## Pripomienky k štúdiu cyklotrasy Patrónka

**Autor:** Cyklokoalícia, [info@cyklokoalicia.sk](mailto:info@cyklokoalicia.sk), dátum: 26.4.2017

Návrh riešenia dopravy na križovatke Patrónka

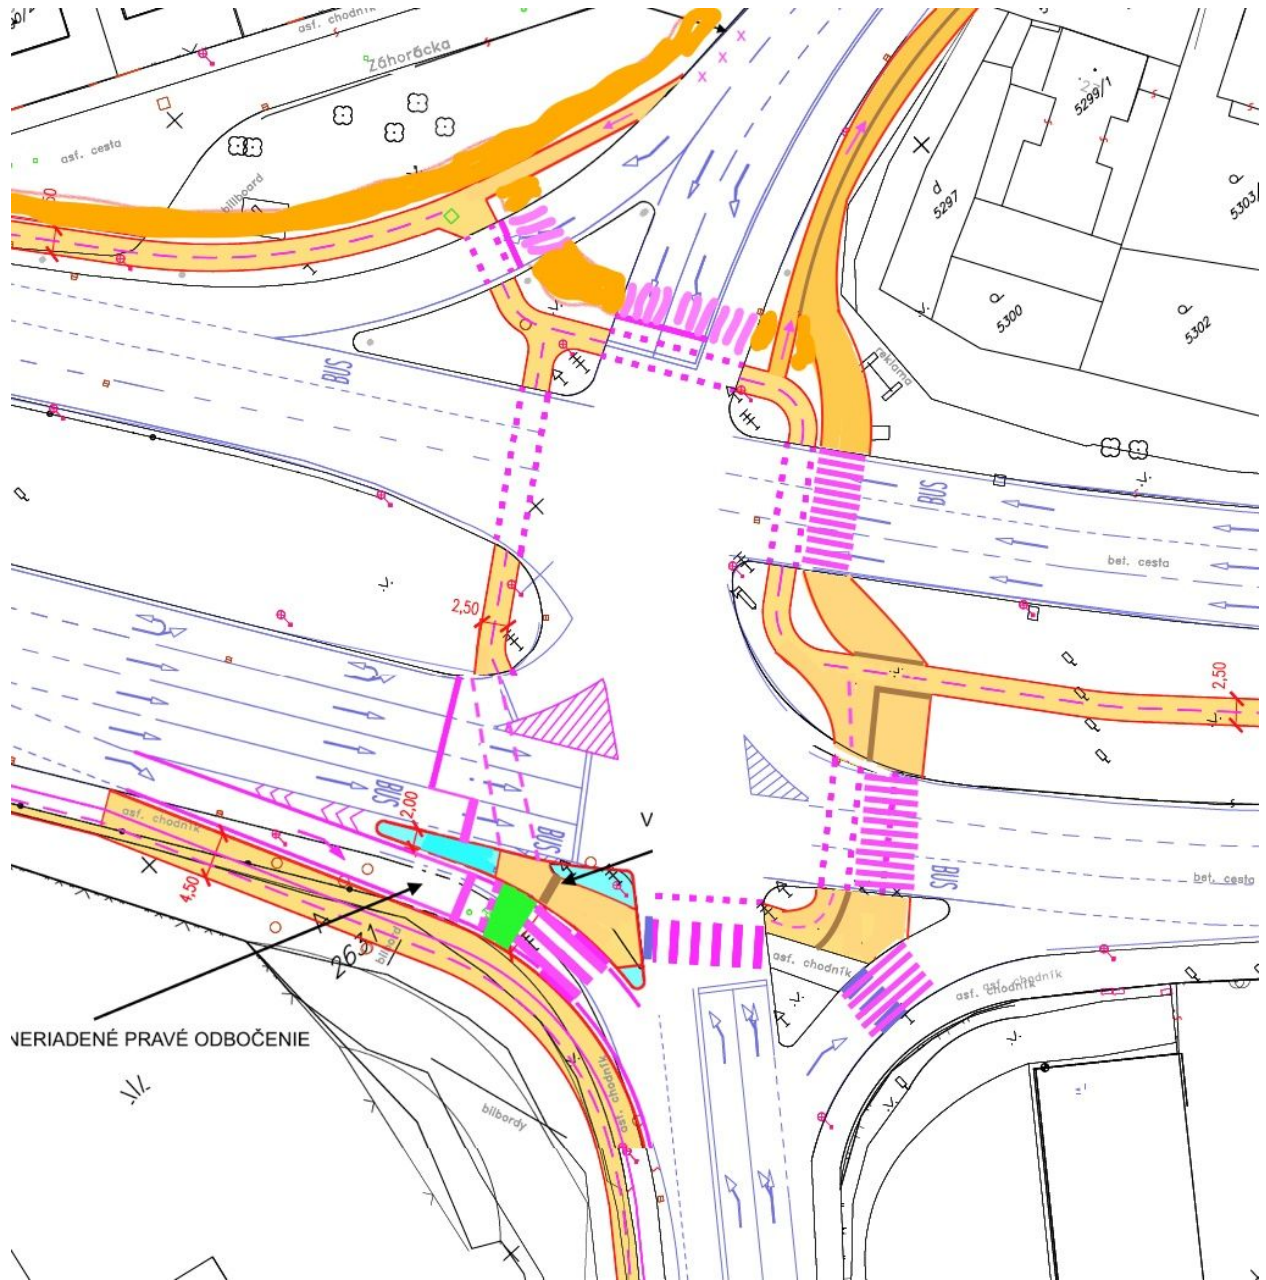
Každý z vyššie uvedených variantov má svoje zásadné nevýhody. **Navrhujeme preto**

**rozpracovať kombinovaný variant F**, ktorý eliminuje nedostatky a skombinuje výhody. V zásade ide o kombináciu variantov A a E s úpravou ostrovčeka podľa variantu D.

## Stručný popis variantu F

Vytvorenie obojsmerných cestičiek pre cyklistov na všetkých štyroch ramenách križovatky (a **nerealizovanie** prejazdu medzi stredovými deliacimi pásmi). To vytvorí akýsi kruhový objazd pre cyklistov, ktorý prirodzene distribuuje cyklistov v jednotlivých smeroch. Cyklista si podľa smeru jazdy vyberie nakratšiu trasu. Ide o riešenie bežne používané vo svete pre cyklistov. V zásade ide o rovnako prirodzené a samozrejmé riešenie, ako je umiestňovanie priechodov pre chodcov na všetkých ramenách križovatky.

Do tohto objazdu križovatky budú zaústené cyklotrasy od Brnianskej, od Mlynskej doliny, od Dúbravskej cesty i od lesoparku, tak ako je to navrhnuté v jednotlivých variantoch. Navyiac navrhujeme doplniť aj napojenie na Kramáre formou krátkych jednosmerných cestičiek pre cyklistov, ktoré umožnia bezpečné napojenie do/z hlavného dopravného priestoru. Návrh počíta so zväčšením ostrovčeka na vyčkávanie (z variantu D) v mierne upravenej forme, kde cyklistický a peší priechod pre chodcov sú umiestnené v dotyku a prejazd cyklistov smerom k lesoparku je mierne posunutý, aby sa zachovala taká dĺžka vyhradeného pruhu pre MHD, aby sa tam zmestili dva 18 m kĺbové vozidlá, a zároveň neblokovali pravý odbočovací pruh (smer Mlynská dolina). Tento ostrovček je možné rozšíriť o 1 meter a ešte viac zväčšiť vyčkávací priestor pre cyklistov, ak by sa z každého zo štyroch jazdných pruhov medzi ním a stredovým deliacim pásmom ubralo 25 cm. Šírka jazdných pruhov by 3,25 m je min. šírka požadovaná DPB a zároveň v súlade s STN pre tento typ komunikácie v intraviláne.

Tento variant **nebude** znamenať negatívne obmedzenie automobilovej dopravy, cyklisti budú prechádzať vo voľných časoch (počas signálu *Stoj*).
